改善箇所説明図

基準不適合発生箇所

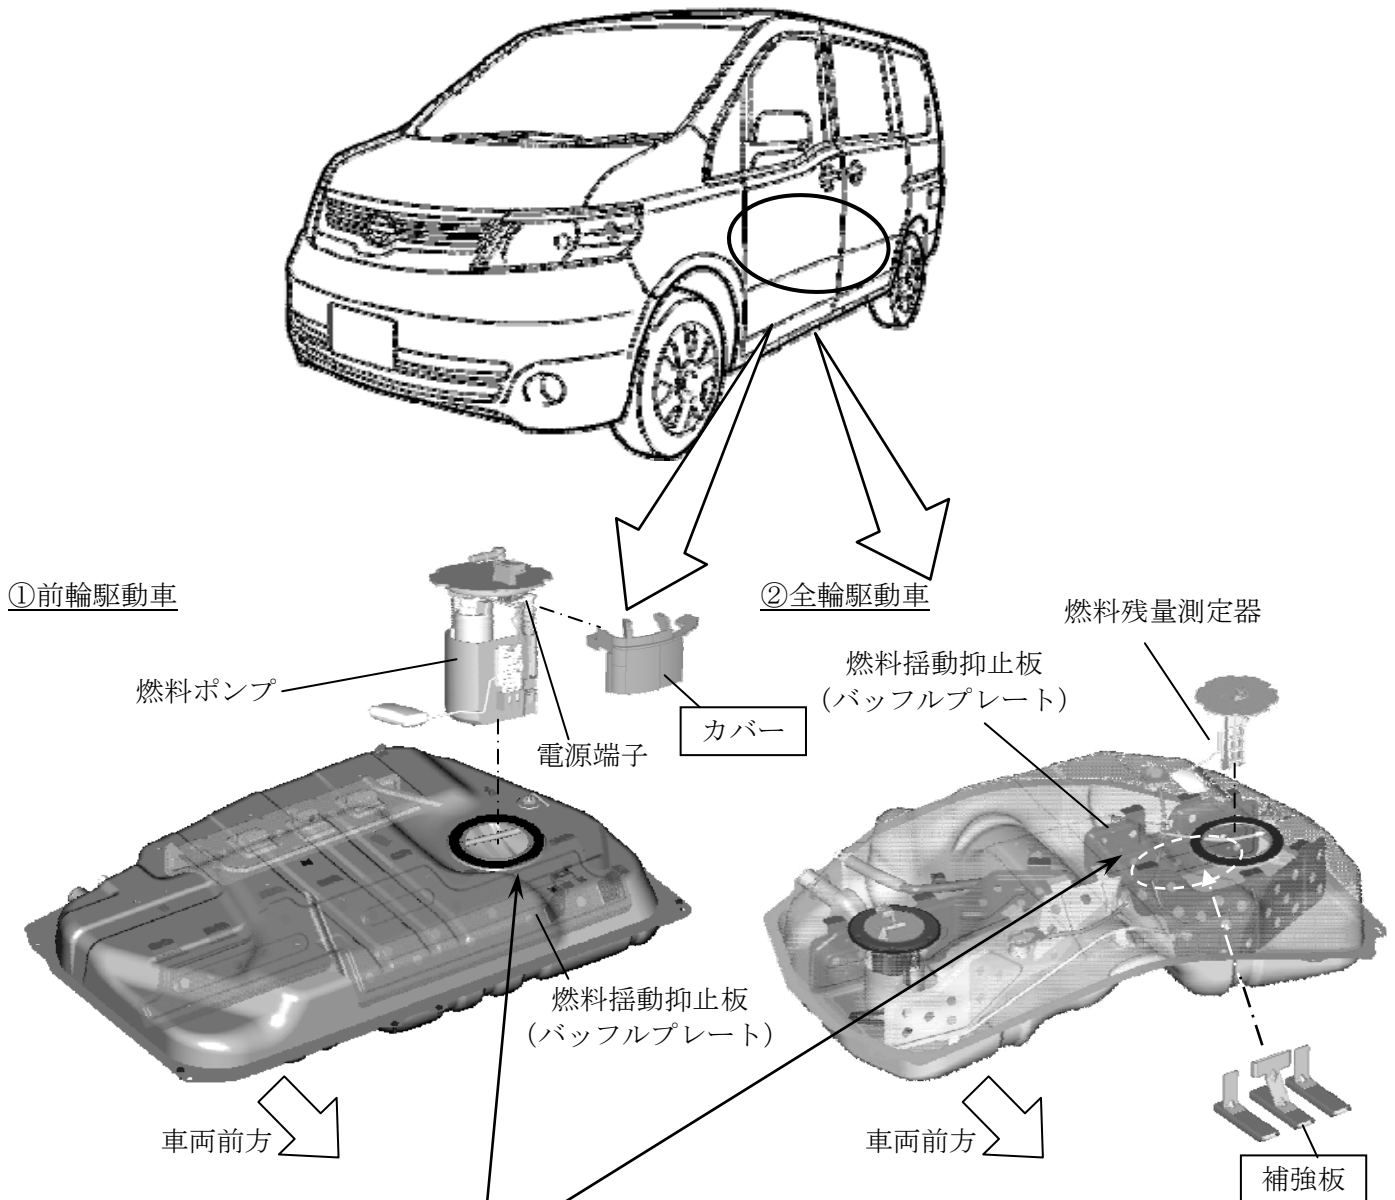
燃料タンクにおいて、燃料タンクと燃料揺動抑止板（バッフルプレート）の溶接部の耐久性が不足しているため、燃料揺動の繰返しにより亀裂が発生するものがある。そのため、そのままの状態を使用を続けると、亀裂が進行して折損し、発進時または停止時等の燃料の揺動により異音が発生するおそれがあり、最悪の場合、

- ① 前輪駆動車において、バッフルプレートが燃料ポンプの電源端子に接触してヒューズが切れ、燃料ポンプが停止し、走行中にエンストし再始動できなくなるおそれがある。
- ② 全輪駆動車において、バッフルプレートが脱落して燃料タンク内部の燃料残量測定器に干渉し、燃料計が正しく作動せず、燃料が無くなったことに気付かず、走行中にエンストし再始動できなくなるおそれがある。

前輪駆動車は、全車両、当該燃料ポンプにカバーを追加する。
全輪駆動車は、全車両、当該バッフルプレート補強板を追加する。

識別：銀色のシールをモデルナンバープレートの右横に貼り付ける。
